Modulo per la presentazione delle osservazioni per i piani/programmi/progetti sottoposti a procedimenti di valutazione ambientale di competenza statale

ID: Codice procedura (ID_VIP/ID_MATTM): 12691

“Progetto di un impianto eolico denominato “Pitigliano” ubicato nei comuni di Pitigliano (GR) e Sorano (GR) costituito da 20 (venti) aerogeneratori di potenza nominale 7,0 MW per un totale di 140,0 MW con relative opere connesse ed infrastrutture indispensabili”

TESTO DELLE OSSERVAZIONI

IMMAGINE n 5. Mappa eolici elaborata dall'Associazione Amici della Terra. La mappa evidenzia il cumulo degli impianti tra Lazio e Toscana.

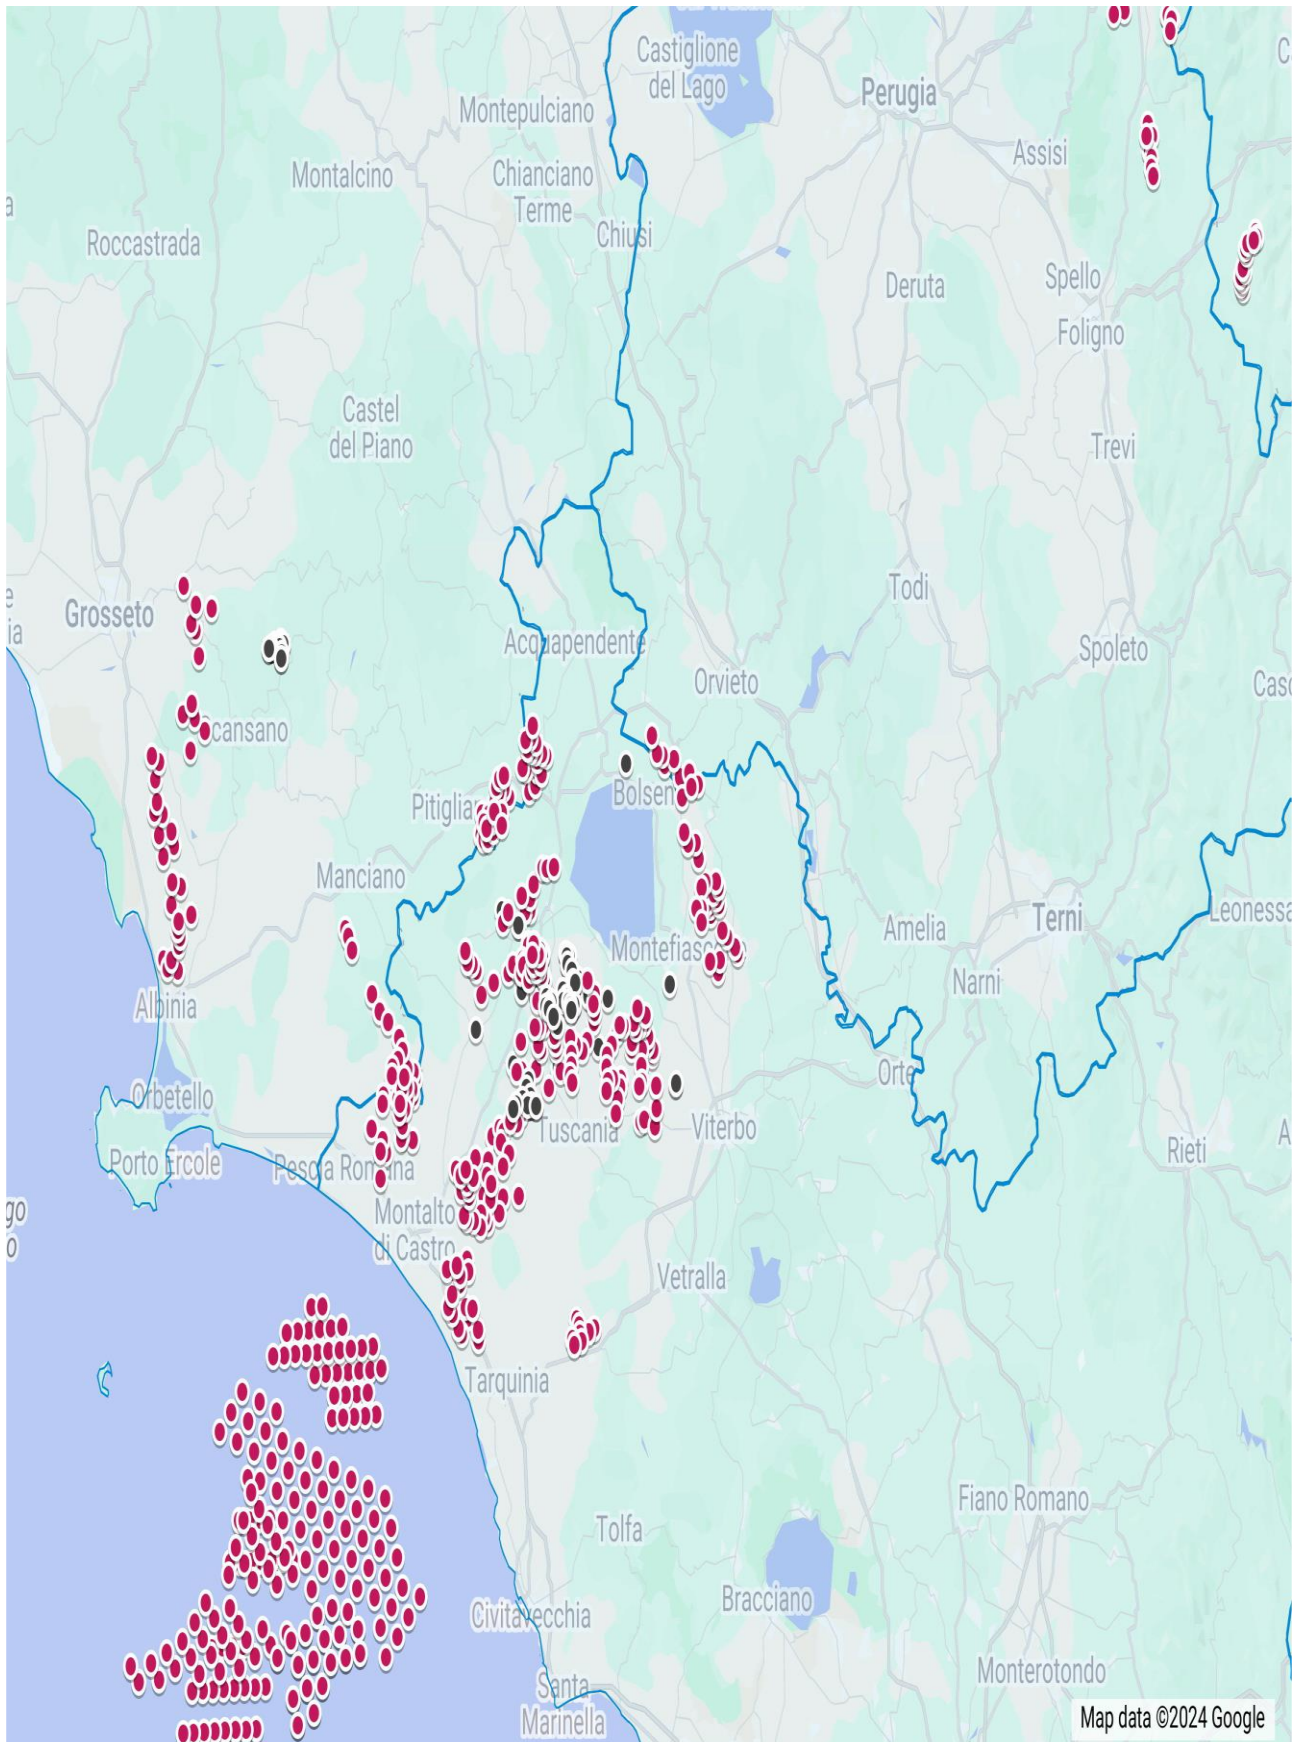
Riguardo al cumulo degli impianti FER, le mappe prodotte dalla proponente riguardano, come già evidenziato, soltanto una parte molto piccola degli impianti FER dell'area intermedia e vasta e in particolare di quelli eolici che contribuiscono a creare un notevole cumulo e la saturazione del territorio tosco laziale. Riguardo al cumulo dei soli impianti eolici si riporta la mappa dell'intervisibilità degli impianti eolici elaborata dall'Associazione nazionale “Amici della Terra”.

IMMAGINE n. 7 Mappa della intervisibilità degli impianti eolici elaborata dall'Associazione nazionale Amici della Terra. La mappa non è aggiornata comunque rende molo bene dell'enorme impatto visivo creato dal cumulo degli impianti.

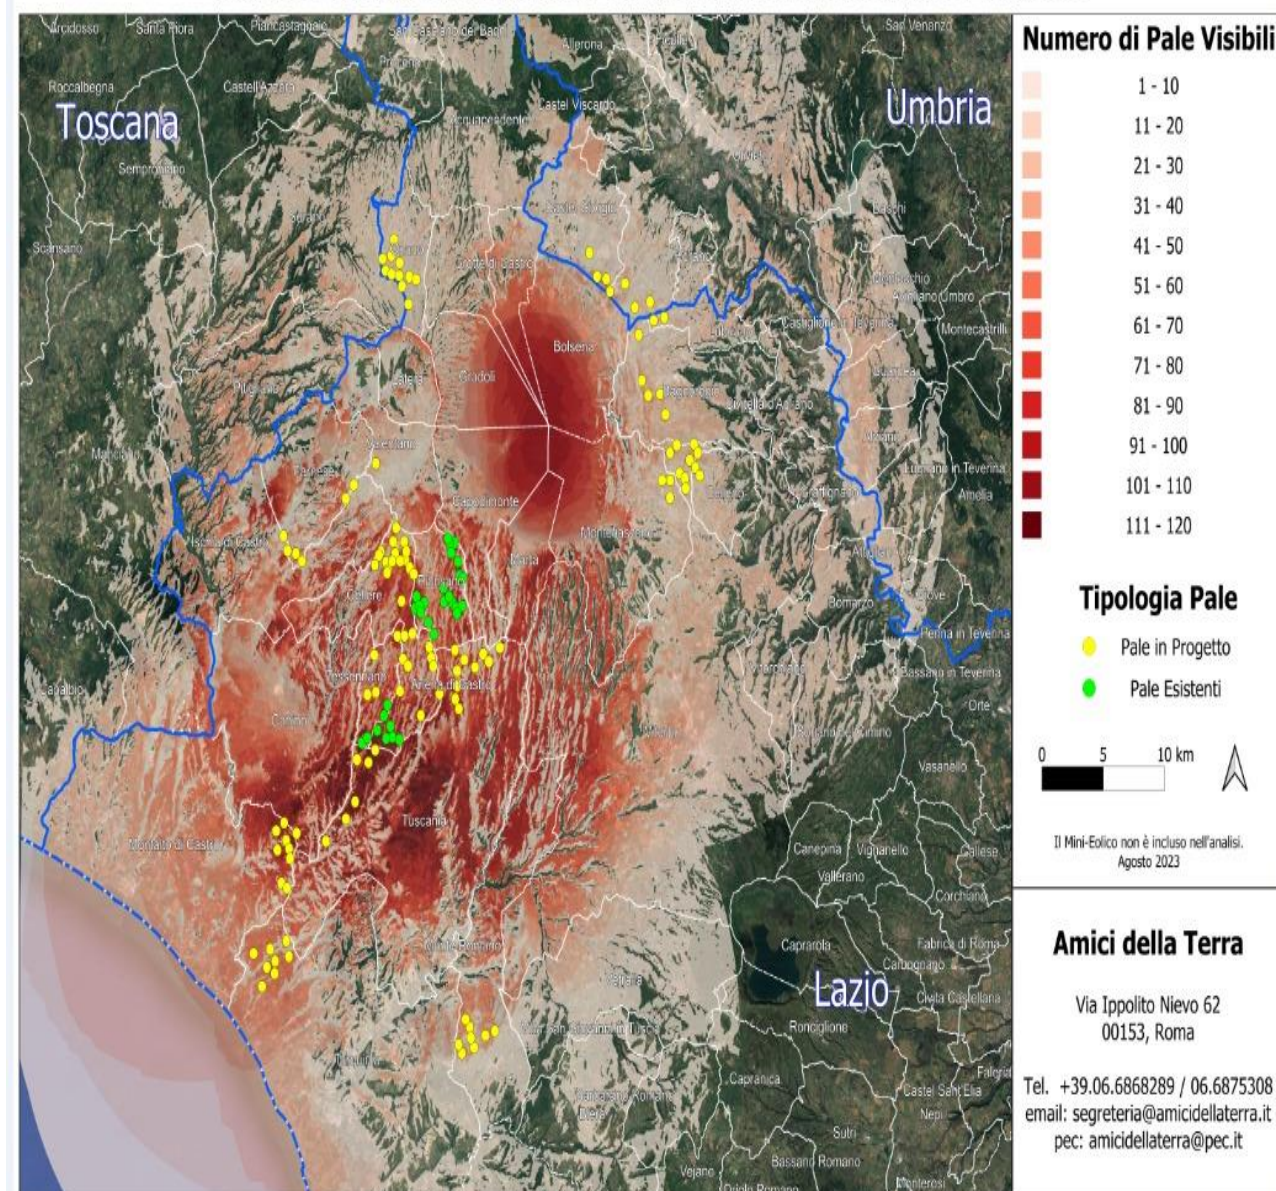
Se agli impianti eolici rappresentati qui sopra che non comprendono sia l'impianto eolico Pitigliano e le altre 14 pale del progetto eolico in verifica amministrativa sempre nel territorio di Pitigliano si aggiungono i migliaia di ettari (7000 fin'ora) di territorio occupato dagli impianti fotovoltaici e agrivoltaici e dalle altre tipologie appare chiaro il numero spropositato degli impianti FER nella bassa toscana e nella Tuscia.
